## Gutachterliche Stellungnahme

Gutachten Nr.  
08-000210-CP-FIL-00

**Kühlergrill**  
**007 11 01 050**

über  
**Kühlergrill**

**Kühlergrill**  
**007 11 01 050**

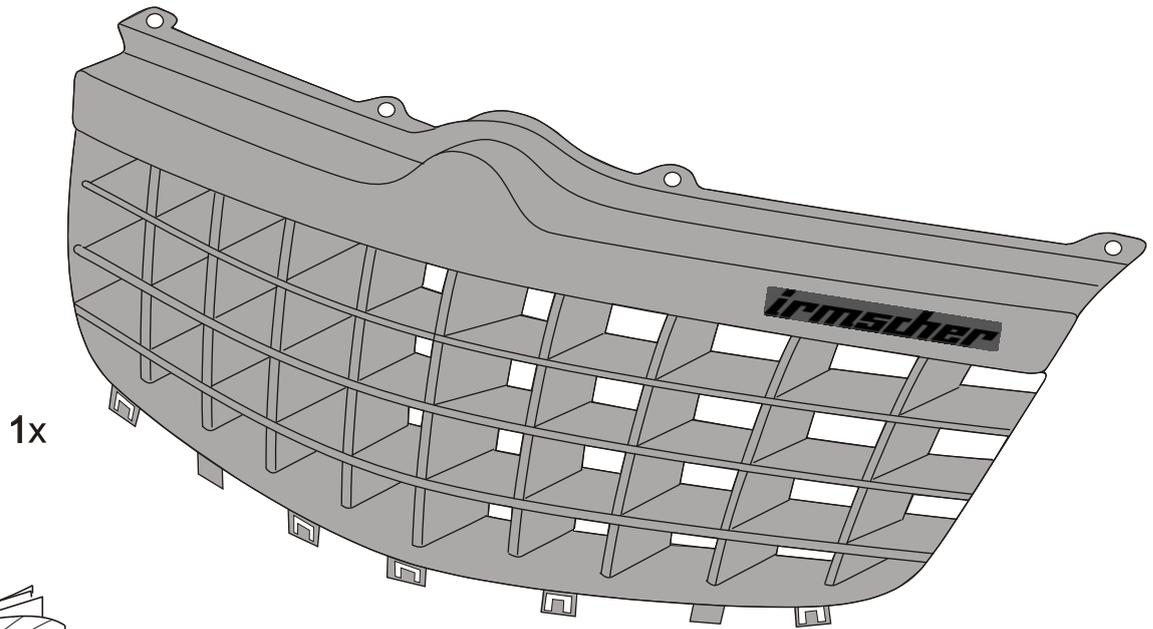
Kühlergrill als Ersatz für den serienmäßigen Kühlergrill mit drei Quer- und neun Längsrippen aus ABS.

***irmscher*** auf der Vorderseite vertieft

auf der Rückseite des Teils erhaben (nach dem Anbau nicht mehr sichtbar).

Die Fahrzeugteile erfüllen die Vorschrift des § 30c StVZO bzw. die technischen Anforderungen der RREG 74/483/EWG i.d.F. 87/354/EWG.

Gegen den Anbau des Kühlergrills an den unter Punkt 1. genannten Fahrzeugen bestehen keine technischen Bedenken.
